Pro účely posuzování vlivů na životní prostředí podle zákona č. 100/2001 Sb., v platném znění (dále jen „zákon EIA“) je záměr „Pokračování těžby v lomu Mrač“ Č.J. 161777/2025/KUSK, kód záměru STC2730.

Podatel tímto podle § 8 odst. 3 zákona EIA v zákonem stanovené lhůtě 30 dnů, počítané ode dne zveřejnění informace o dokumentaci na úřední desce krajského úřadu, tj. do 9. 1. 2026, podává ke zveřejněné dokumentaci následující vyjádření.

OBR.3a Vizualizace stavu – doprava Varianta I – stávající výjezd z areálu + rozložení dopravy do směru na Poustevnu (55%) a směru na lomu (35%)

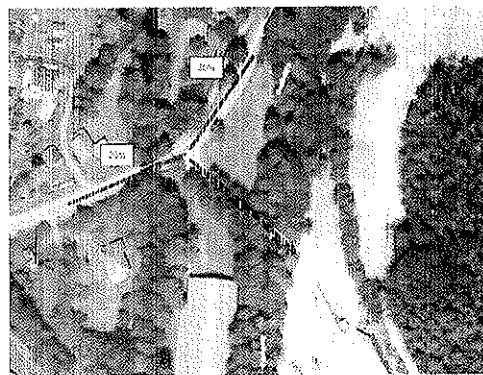
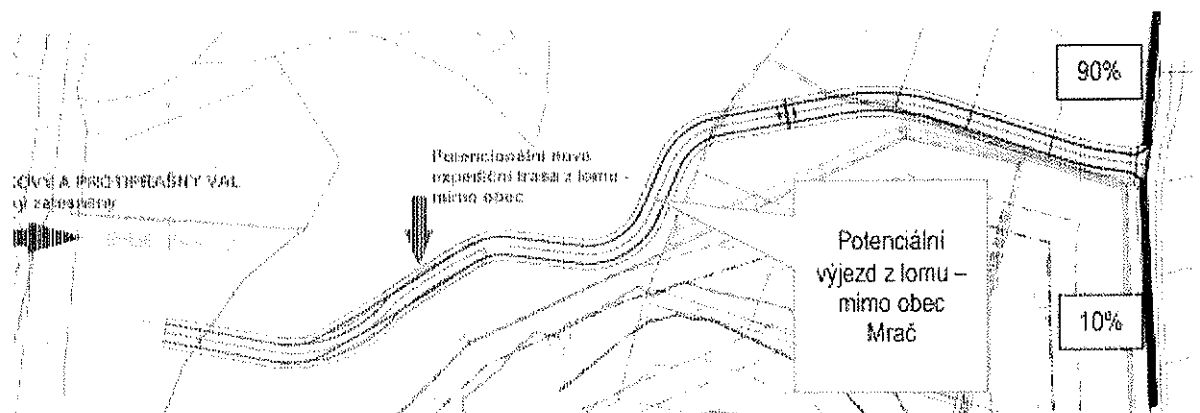
Od aktualizace dokumentace EIA předložené v roce 2024 došlo ke změnám v rozložení dopravy.

Účelem je vysvětlit navýšení intenzity dopravy přes Mrač o 15%.

#### OBR.4 Vizualizace budoucího stavu – doprava Varianta II + rozložení dopravy

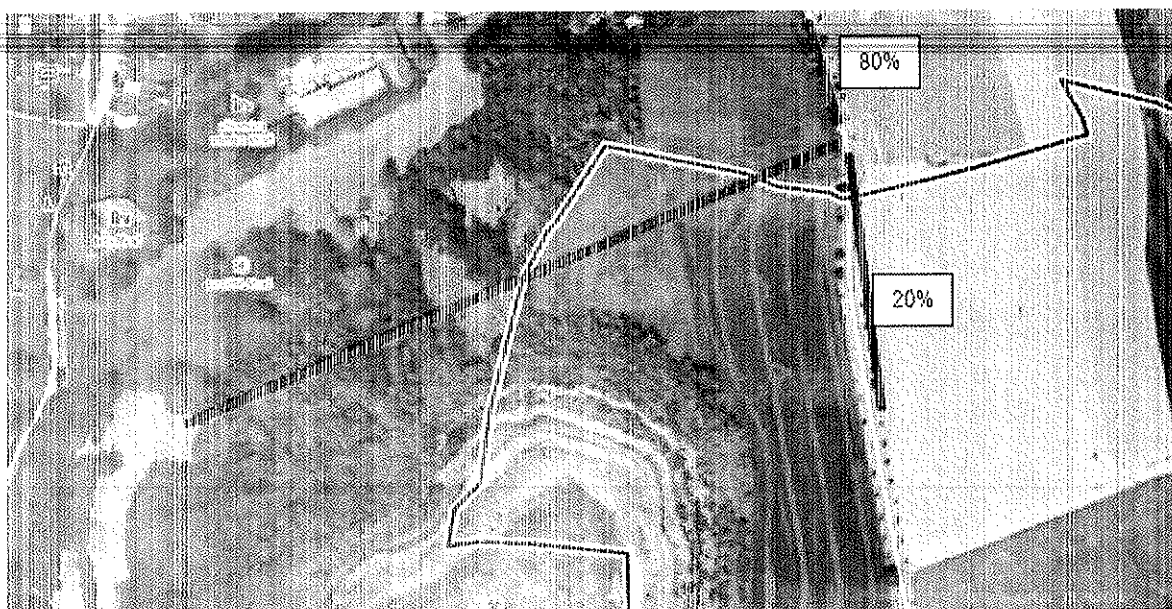
Poměr dopravy vzhledem k navýšení intenzity dopravy směrem na Žiňánky o 10%.
